**Avis de la Mission régionale d'autorité environnementale  
de la région Nouvelle-Aquitaine  
sur le projet de création du pôle multimodal de la gare de Pau  
sur les communes de Pau et Bizanos (64)**

n°MRAe 2020APNA55

dossier P-2020-9486

**Localisation du projet :** Pau et Bizanos (64)  
**Maître d'ouvrage :** Communauté d'agglomération Pau Béarn Pyrénées  
**Avis émis à la demande de l'Autorité décisionnaire :** Préfet des Pyrénées-Atlantiques  
**en date du :** 9 mars 2020  
**dans le cadre de la procédure d'autorisation :** permis d'aménager  
l'Agence régionale de santé et le Préfet de département au titre de ses attributions dans le domaine de l'environnement ayant été consultés.-

Carte de synthèse des risques de pollution des sols (source : étude d'impact, page 81)

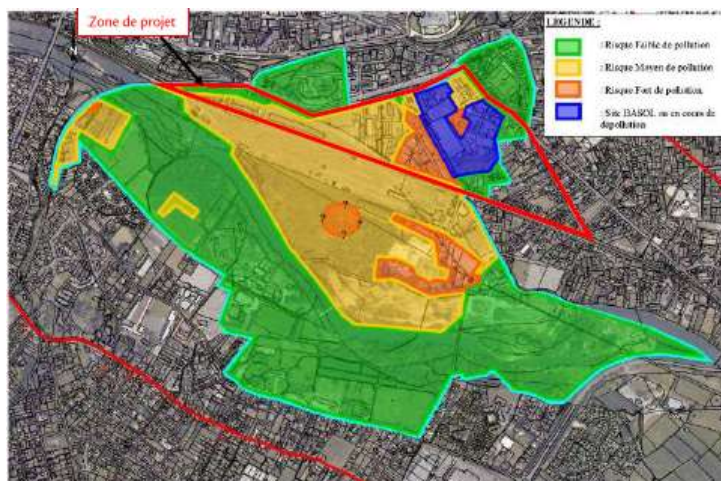
La MRAe note que le plan de gestion des sols pollués le long de l'avenue Heïd comprend des orientations qui vont dans le sens de la prise en compte de l'enjeu. **Il mérite cependant d'être précisé sur plusieurs aspects au fur et à mesure de la définition du projet, ce qui pourrait nécessiter une actualisation de l'étude d'impact compte-tenu d'enjeux environnementaux significatifs pour la santé humaine, les sols et les eaux. La MRAe recommande en outre de compléter les orientations du plan de gestion par des indications concernant la prise en compte de l'exposition à la pollution des sols du site en phase travaux ainsi que par des mesures permettant de s'assurer en phase d'exploitation du respect des restrictions prévues.**

La MRAe recommande également au maître d'ouvrage de préciser ses intentions concernant la prise en compte de la pollution potentielle des sols dans les autres secteurs du projet compte-tenu des risques de pollution identifiés lors de l'état initial, en particulier au niveau du PEM et de la halle Sernam<sup>12</sup>. Des plans de gestion devraient notamment être prévus sur l'ensemble des secteurs présentant une pollution avérée. La MRAe rappelle qu'aucun établissement ou aire extérieure accueillant une population sensible ne pourra être implantée dans les secteurs présentant un sol pollué.

La MRAe recommande enfin de suivre la recommandation faite par GEOTEC dans l'étude de sols menée en 2012. Elle consiste à mettre en place des piézomètres en rive droite du Gave de Pau permettant d'accéder à la nappe d'eau superficielle et ainsi de vérifier sa qualité, d'assurer son suivi et d'identifier de potentielles sources de pollution au niveau de la zone du projet (page 86).
